VI. Arqueología

1. Línea de Base de Patrimonio Arqueológico terrestre

Figura 17. Mapa con la distribución aproximada de los asentamientos de la región volcánica de Pali Aike (coloreado).

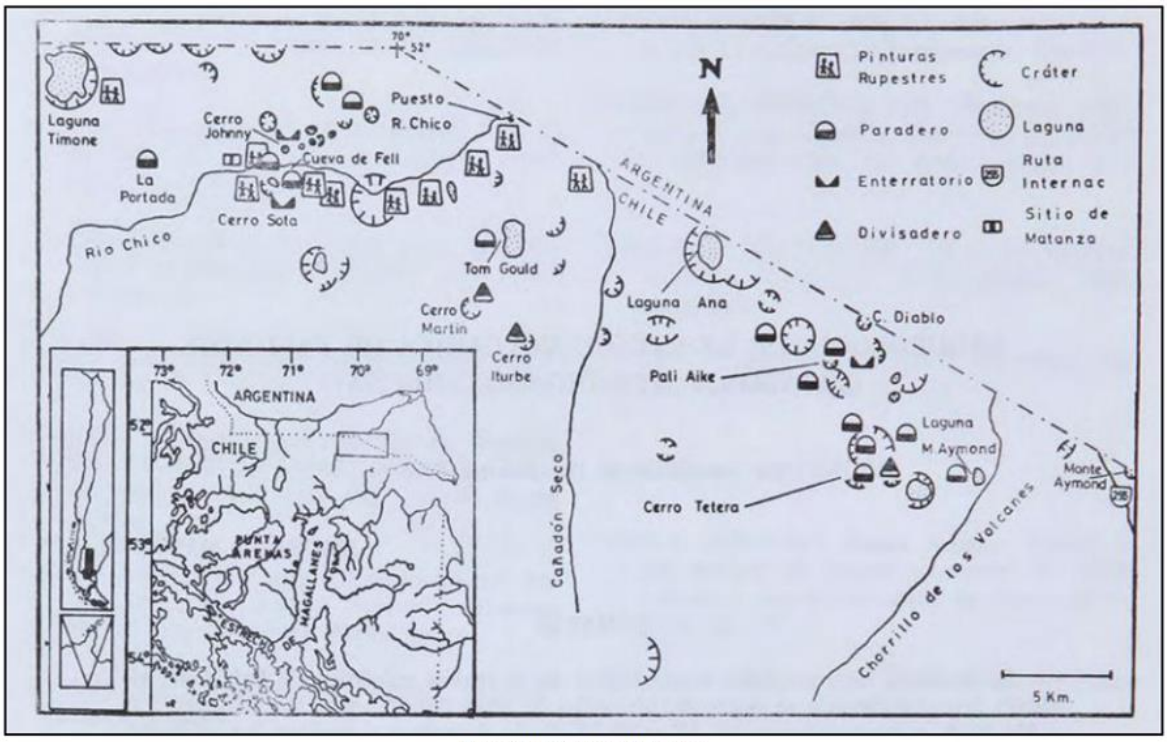
Se señala que el layout del proyecto cambió durante las prospecciones, y se declara que "este esfuerzo se realizó por parte del Titular del Proyecto con la finalidad de no afectar sitios arqueológicos" (pg. 7, Capítulo 3.17, EIA). Sin embargo, el área de influencia del proyecto es conocida por presentar sitios arqueológicos (Fig. 17).

Figura 59. Plano de Referencia de Registros Arqueológicos Identificados durante la Prospección

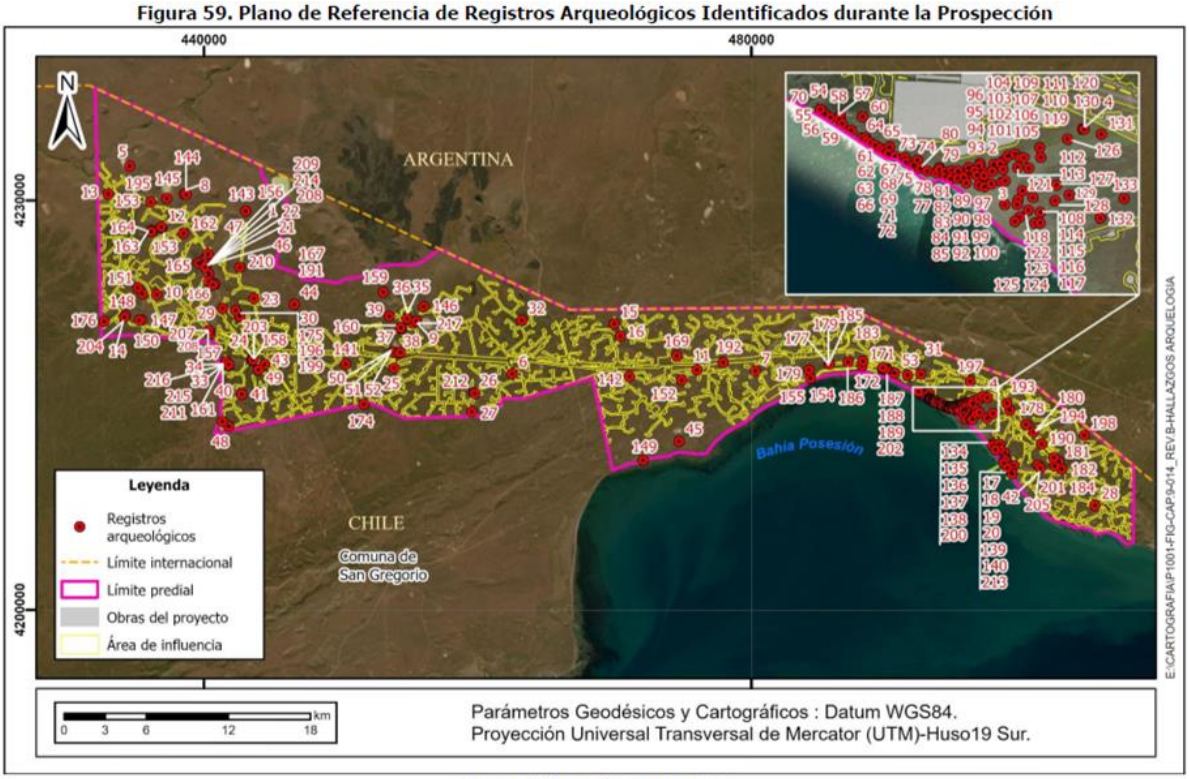
Así queda de manifiesto con la revisión bibliográfica y con las prospecciones en terreno (Fig. 59).

Se solicita al titular del proyecto identificar en qué medida el layout del proyecto fue modificado con éxito “con la finalidad de no afectar sitios arqueológicos” si el proyecto afectaría un total de 217 registros patrimoniales protegidos por la Ley N°17.288 de Monumentos Nacionales, con 84 hallazgos aislados, 131 sitios arqueológicos y dos sitios arqueológicos con rasgo lineal.

Figura 6.4-10. Ubicación de hallazgos y sitios arqueológicos a rescatar.

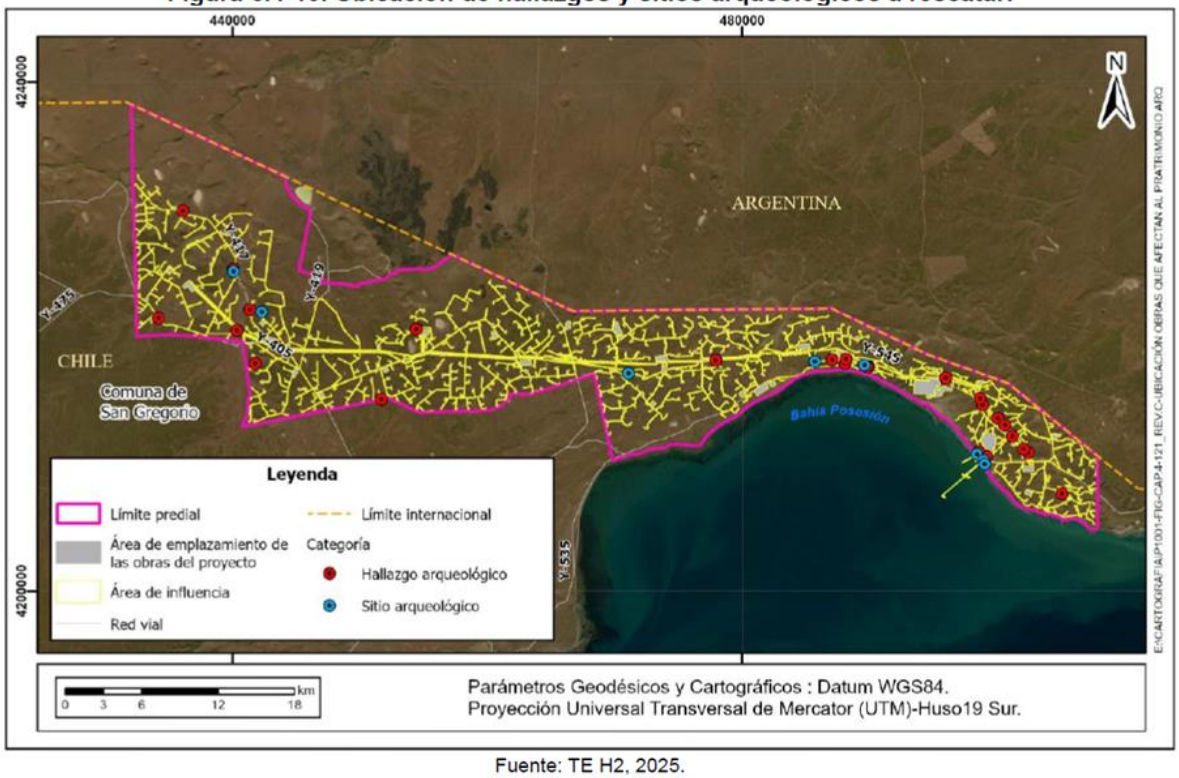
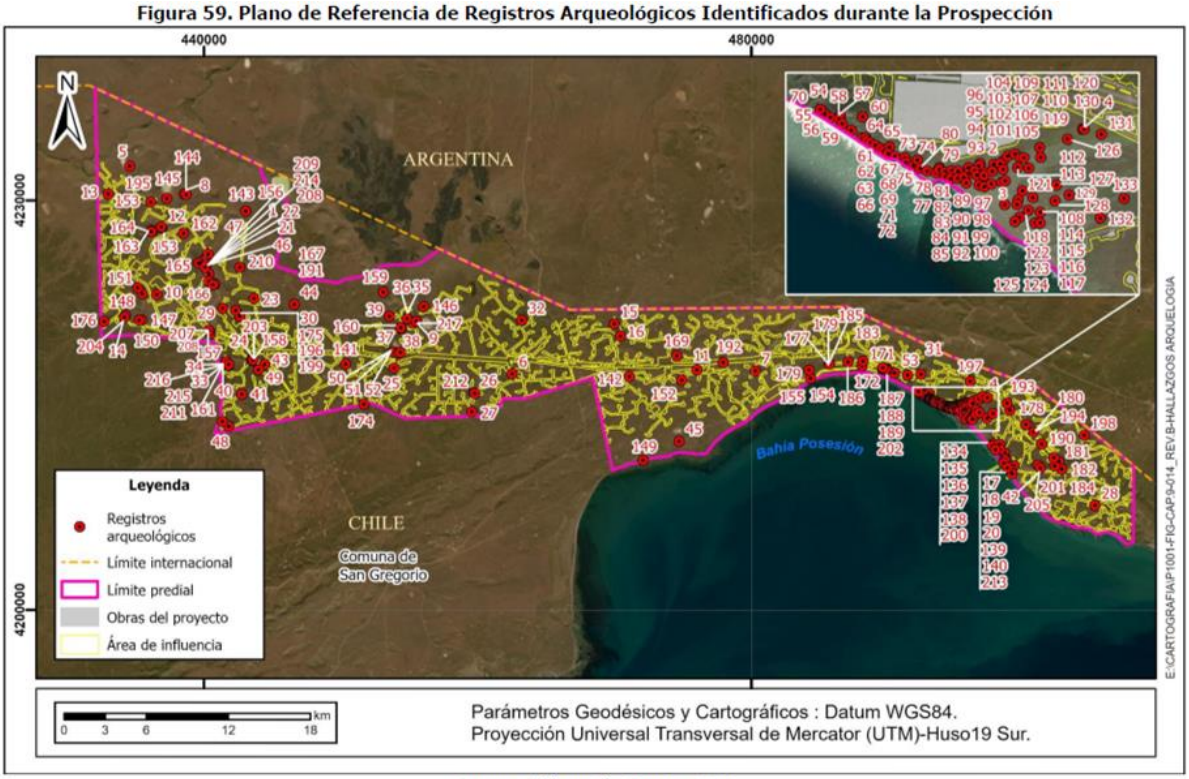
Como medida de compensación ante la alteración de los hallazgos y sitios arqueológicos que se encuentran en el área de influencia del proyecto se propone un plan de rescate arqueológico exclusivamente para 37 sitios y hallazgos arqueológicos identificados en el área de intervención directa por las obras del proyecto, correspondientes a 28 hallazgos aislados y 9 sitios arqueológicos. Estas labores contemplarían pozos de sondeo, pozos de rescate y caracterización sistemática de los rasgos estratigráficos y estructurales, entre otras actividades, con el objetivo de recuperar el patrimonio cultural arqueológico, estudiarlo y almacenarlo en la entidad depositaria que se determine.
No se justifica la selección de esos 37 sitios y hallazgos arqueológicos para realizar los rescates (Fig.6.4-109). Se solicita al titular del proyecto justificar la selección de exclusivamente 9 sitios arqueológicos, cuando se registraron 131 sitios arqueológicos en el área de influencia del proyecto (Fig. 59).
